Umbauvorschrift CAW-A in CAW-2A

CAW-A

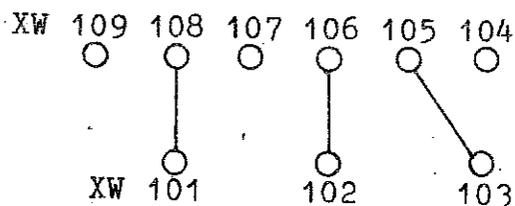
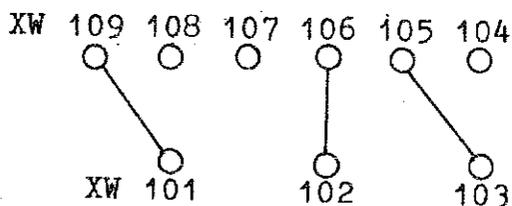
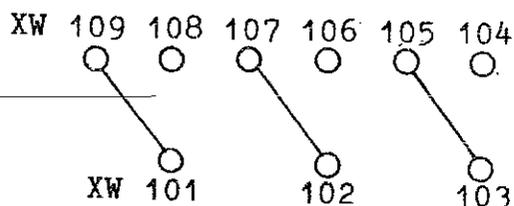
Vom Gerät CAW-A ist die Gerätehaube zu entfernen. Danach wird das 26-polige Kabel, welches an der linken Seite der am Laufwerk befestigten Leiterplatte (FS) mit zwei 15-poligen Steckverbindern im 2.5 mm Raster angesteckt ist, aus dem Gerät entfernt. Anschließend wird die Kodierung entsprechend der gewünschten Rückspulzeit des 1. Laufwerkes an XW 101 bis XW 109 geändert.

CAW-2A
Rücksp.-Zeit 21 min.

CAW-2A
Rücksp.-Zeit 10 min.

Bild 1: Steckverbinderbelegung für Umbauvorschrift

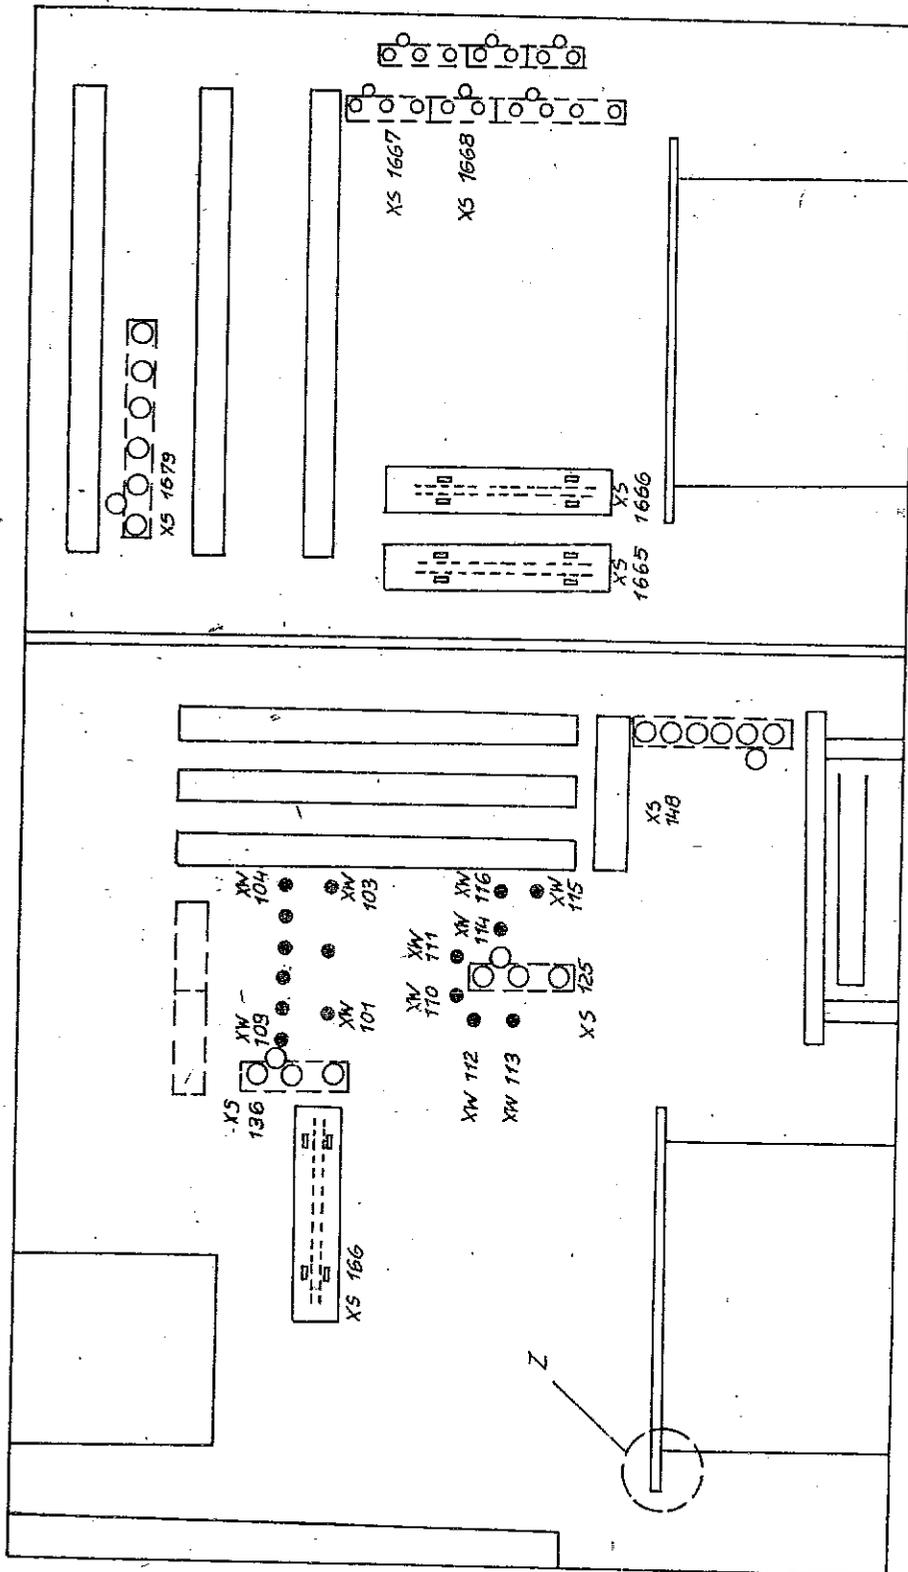
Die Verbindung der Wickelstifte XW 110 mit XW 111, XW 112 mit XW 113 und XW 114 mit XW 115 ist zu entfernen und die Verbindung von XW 115 mit XW 116 ist neu zu wickeln. Danach wird der Funktionsblock 2A an die rechte Geräte-seite des CAW-A angesteckt und mit den 4 Stück Federösen befestigt. Dabei ist darauf zu achten, daß die Ösen in die Nuten der Befestigungsstifte fest einrasten. Anschließend wird das 2-polige Kabel auf die Steckverbinder XS 1668 des Funktionsblockes 2A und XS 141 der Grundleiterplatte des Gerätes CAW-A gesteckt. Das 3-polige Kabel wird auf XS 1667 des Funktionsblockes 2A und XS 144 der Grundleiterplatte des CAW-A gesteckt. Das 6-polige Kabel wird auf XS 1679 des Funktionsblockes 2A und XS 148 der Grundleiterplatte des CAW-A gesteckt. Jetzt wird das 26-polige Kabel Z.-Nr. 75484-3007.00 auf die Steckverbinder XS 1665 des Funktionsblockes 2A und XS 166 der Grundleiterplatte des CAW-A gesteckt. Das zweite 26-polige Kabel wird mit den beiden 15-poligen Steckverbindern auf die Rechnerleiterplatte (am Laufwerk des CAW-A befestigt) gesteckt, dabei ist XS 157 die obere Steckerleiste. Der 26-polige Steckverbinder wird auf XS 1666 des Funktionsblockes 2A gesteckt. Die 3-poligen Steckverbinder werden auf XS 136 und XS 125 der Grundleiterplatte des CAW-A gesteckt. Alle Kabel werden an der Geräterückwand entlanggeführt. Zuletzt wird die große Gerätehaube für das CAW-2A angeschraubt.
